# **Centrale Termoelettrica "Edoardo Amaldi" di La Casella**

**Progetto di installazione di una nuova unità a gas**

## **Integrazioni e chiarimenti**

**RICHIESTA INTEGRAZIONI RICEVUTE DA PARTE DELLA CTVIA  
Nota MiTE prot.n.0143311 del 21.12.2021, allegato nota CTVIA  
n.5692 del 25.11.2021**

*Figura 3. Vista generale della nuova unità a gas e aree valutate come alternative localizzative*

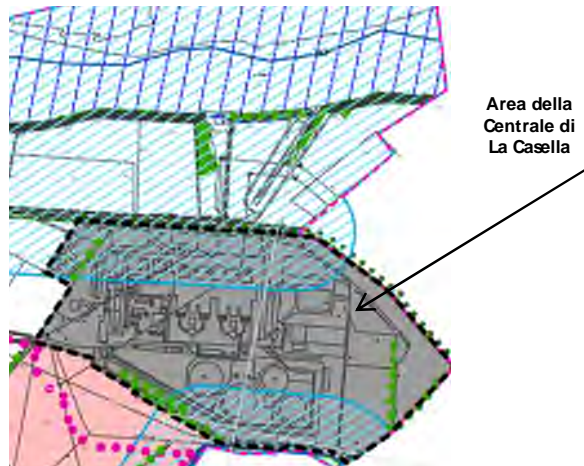
2. Considerato che per le opere del progetto in oggetto è prevista l'occupazione di aree, in disponibilità del proponente ma, allo stato attuale, non ancora artificializzate e con residua permeabilità (settore occidentale) o nelle quali è iniziata l'opera di rigenerazione (settore meridionale precedentemente sede di quattro serbatoi, poi dismessi e demoliti), occorre:
- a) valutare ipotesi localizzative alternative delle opere in progetto entro il settore centrale, sede degli impianti esistenti, previa preventiva demolizione di impianti da dismettere;
  - b) progettare adeguati interventi mitigativi e interventi compensativi in relazione al consumo di suolo, in misura almeno doppia rispetto alle superfici interessate e in aree contermini alla zona della centrale;

In riferimento all'analisi delle possibili alternative localizzative delle opere proposte per la realizzazione ed installazione della nuova unità a gas, Enel sottolinea che tale analisi è stata condotta durante gli studi preliminari per la definizione ottimale sia da un punto di vista operativo che gestionale; infatti, la localizzazione del nuovo ciclo combinato e l'ubicazione dell'isola di potenza (turbine, generatore vapore a recupero, trasformatori) è stata individuata nella zona occidentale dell'impianto principalmente per i seguenti tre motivi, che la rendono preferibile rispetto ad altre aree della Centrale, considerando anche che nell'impianto, a valle dell'installazione della nuova unità, rimarranno in esercizio le unità esistenti:

La localizzazione dei sistemi ausiliari è stata prevista nell'area Sud (ex area serbatoi), sia perché la zona occidentale della Centrale non dispone di una superficie sufficiente ad ospitarli, sia perché tale area (Sud) è prossima all'interfaccia con il gasdotto di SNAM (proveniente da est dell'impianto); la loro sistemazione, pertanto, risulta quella più idonea **a limitare l'estensione delle linee di collegamento e delle infrastrutture connesse**, sia per la vicinanza all'isola produttiva che alla rete gas esistente. A tale proposito si fa presente, infine, che nelle vicinanze di tale area è presente uno spazio adeguato ad ospitare l'area logistica di cantiere, con a disposizione una viabilità verso l'esterno semplificata e indipendente senza interferenze con l'esercizio dell'impianto esistente.

Le altre soluzioni che erano state valutate per posizionare la nuova unità a gas prevedevano:

- La nuova unità ubicata interamente in area Sud:
  - con conseguente necessità di realizzare un rilevato di **dimensioni importanti e maggiori** – pertanto maggiore traffico, trasporti, movimentazione terre

- **maggiore consumo di suolo**
  - **difficoltà nell’ubicazione delle aree di cantiere**, da prevedere in questo caso, per mancanza di spazio sufficiente, in altre zone di impianto, con conseguenti criticità logistiche e operative;

- La nuova unità ubicata nell’area a Nord-Est dei gruppi esistenti. Per questa ipotesi valgono le stesse considerazioni già espresse al punto precedente in merito al tema del rilevato e aree cantiere. Inoltre, si segnala che in questo caso le nuove opere avrebbero in parte interessato aree soggette a tutela paesaggistica ai sensi del D. Lgs. 42/2004 ss.mm.ii. Parte Terza e precisamente ai sensi dell'Art. 142, comma 1, lettera g) del Codice, in virtù della presenza in loco di un'area a bosco "non governato o irregolare" ricompresa nella carta forestale dell'Emilia-Romagna.

Si rappresenta, infine, che entrambe le soluzioni alternative avrebbero interessato maggiormente le aree soggette a tutela paesaggistica presenti all’interno del confine di impianto ai sensi del D. Lgs 42/2004 ss.mm.ii. Parte Terza art. 142, comma 1, lettera c) del Codice, per la presenza limitrofa del fiume Po e del Rio Sguazzo e Panaro, vincolo che nella soluzione prescelta viene interferito solo dalle aree di cantiere aventi carattere provvisorio e che saranno smantellate a fine lavori.

Le considerazioni alla base della scelta effettuata sono visivamente riassunte dalla vista generale del nuovo impianto riportata di seguito.

Figura 5. Confronto layout isola di potenza senza e con camino di by-pass (in sezione)

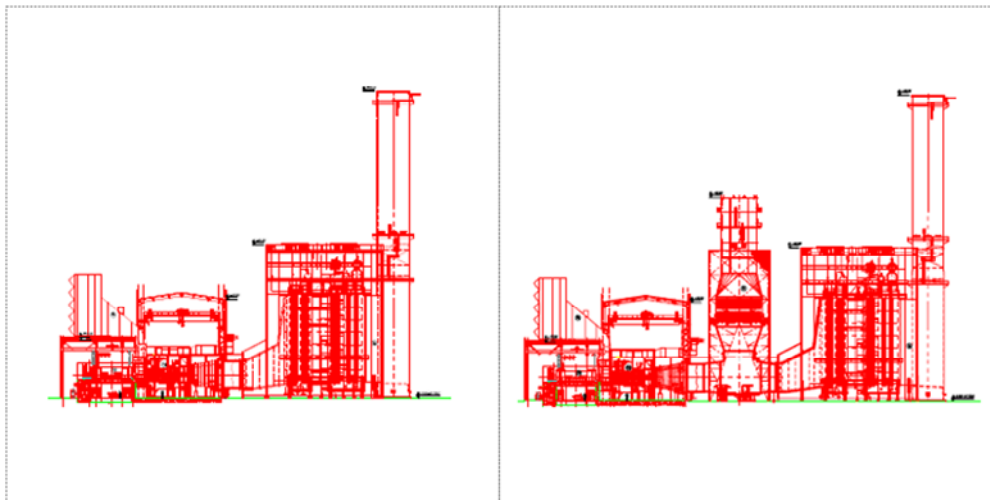
8. *Predisporre una proposta integrativa che preveda quantomeno l'invarianza dei contributi massici annui delle emissioni di NO<sub>x</sub> e CO in tutte le fasi del progetto rispetto a quanto autorizzato.*

Infine, allo scopo di ottemperare alla richiesta in modo ancor più puntuale e di "predisporre una proposta integrativa" a tale proposito, Enel si rende disponibile ad eliminare la "Fase 1" OCGT del progetto della Nuova Unità a gas, rinunciando alla possibilità di esercire in ciclo aperto il turbogas tramite il camino di *by-pass*. A fronte di ciò la nuova unità verrà realizzata per essere esercita solo in configurazione di ciclo combinato ("Fase 2"), con i seguenti vantaggi in termini di ulteriore riduzione dei relativi impatti rispetto allo scenario descritto nella Relazione tecnica allegata all'istanza di richiesta autorizzazione:

- Eliminazione del camino di *by-pass* del turbogas e quindi di un punto di emissione caratterizzato da una maggiore concentrazione di NO<sub>x</sub> rispetto al camino del generatore di vapore a recupero all'interno del quale è prevista l'installazione dell'impianto SCR per l'ulteriore abbattimento degli ossidi di azoto.

- Riduzione dell'area occupata della nuova isola di potenza, con un impatto positivo sull'utilizzo del suolo, si allegano le planimetrie riviste per tenere conto della modifica proposta del progetto, che sono derivate della Relazione Progettuale e ne rappresentano quindi l'evoluzione "in riduzione" come risulta evidente dal confronto grafico tra i due layout/prospetti riportato qui di seguito in dettaglio.

- Riduzione delle volumetrie nuove da realizzare di circa 5.000 m<sup>3</sup> (eliminazione del camino di *by-pass*) rispetto a quelle considerate per le fasi di progetto (fase 1 OCGT e fase 2 CCGT).
